ВСТАВКИ СТЕРЖНЕВЫХ ЯЩИКОВ, ЗАКРЕПЛЯЕМЫЕ ЩЕКОЛДОЙ

ГОСТ 19378—74

Изменение № 1 ГОСТ 19378—74 Вставки стержневых ящиков, закрепляемые щеколдой. Размеры

Изменение № 2 ГОСТ 19378—74 Вставки стержневых ящиков, закрепляемые щеколдой. Размеры

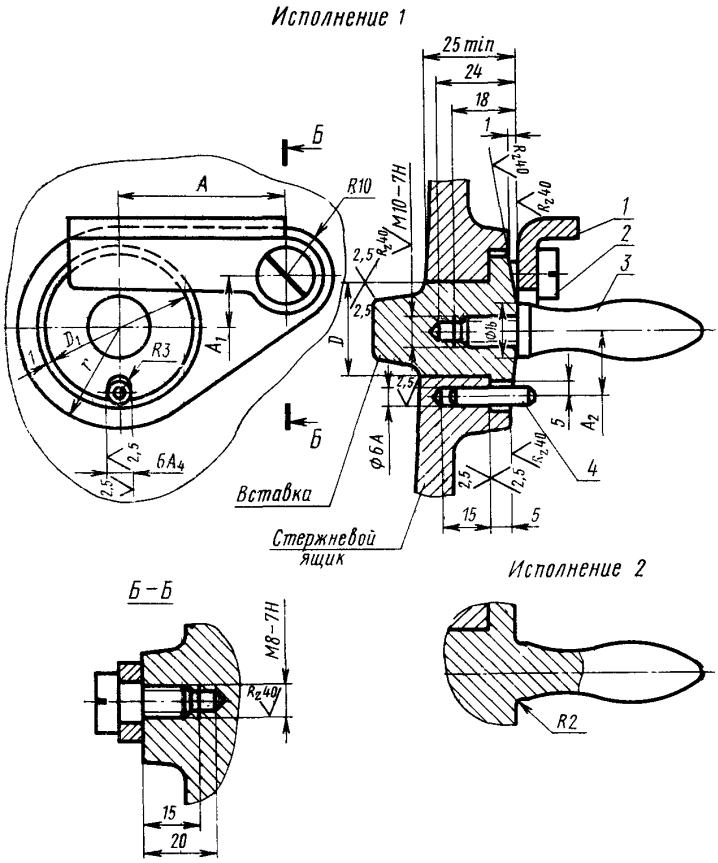
Пункт 1. Чертеж. Заменить обозначения: A на $H7$; A_4 на $H11$.

Исполнение 1

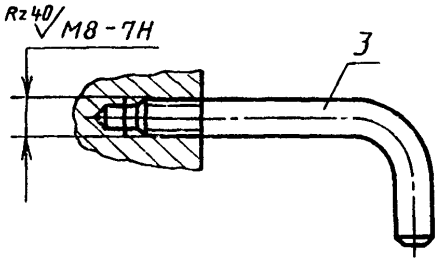
Пункт 1. Чертеж ручки (поз. 3) заменить новым:
